HOOFDGROUP	GROEP	NO
1	17	10
DATUM Maart 1985		
BETR. Natrekken van boutverbindingen 740, 760

Dit Service Bulletin is een aanvulling op het Servicehandboek Hoofdgroep 1(17) Volvo Onderhoudsprogramma 1975-19 . . Nederland, TP-nr 30751/1, pagina 34

Natrekken van boutverbindingen in de draagarmen en draagarmstangen bij 740, 760

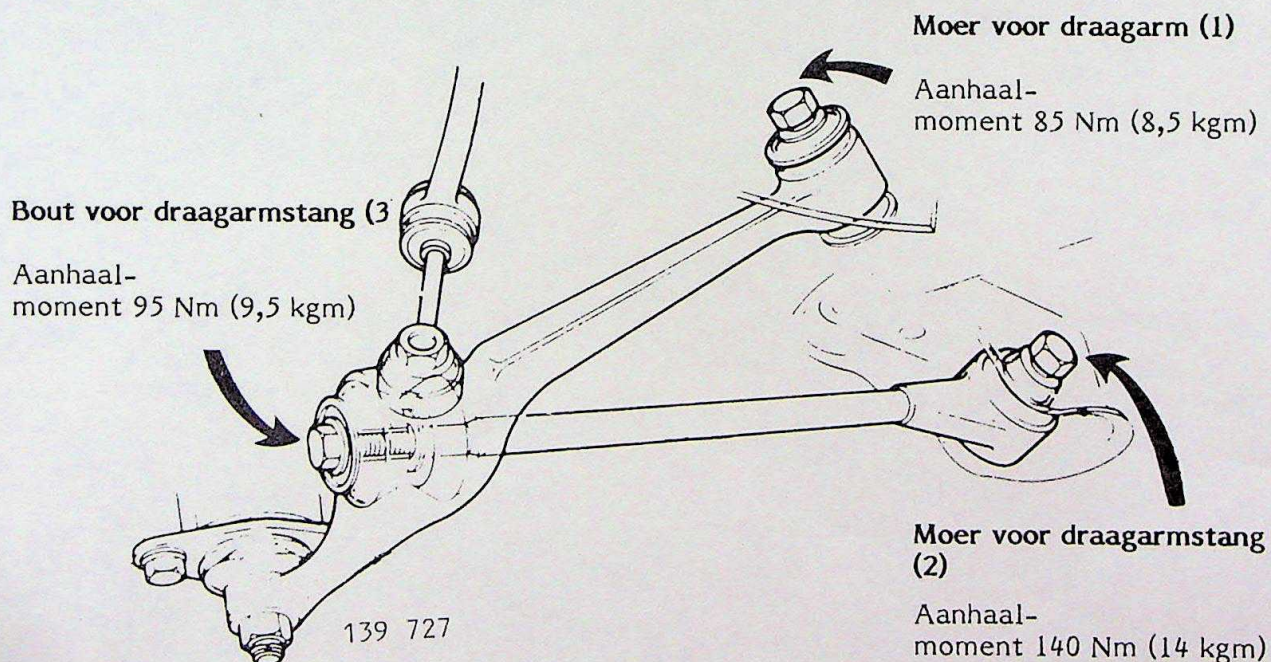
In het bovenstaande Servicehandboek staat, dat de boutverbindingen van draagarmen met stangen bij 20 000 km tot de onderstaande waarden ngetrokken moeten worden.

Als na 20 000 20 000 km een van deze onderdelen of de lagerbussen ervan vervangen zijn, moeten bij alle in de afbeelding aangegeven boutverbindingen nieuwe bouten en moeren aangebracht worden. Het natrekken moet dan met het aangegeven aanhaalmoment gebeuren.

Draagarm/carrosserie (1)	Bout	967 760-0
	Moer	949 280-2
Draagarmstang/carrosserie (2)	Bout	1 330 531-3
	Moer	949 875-9
Draagarmstang/draagarm (3)	Bout	1 329 612-4
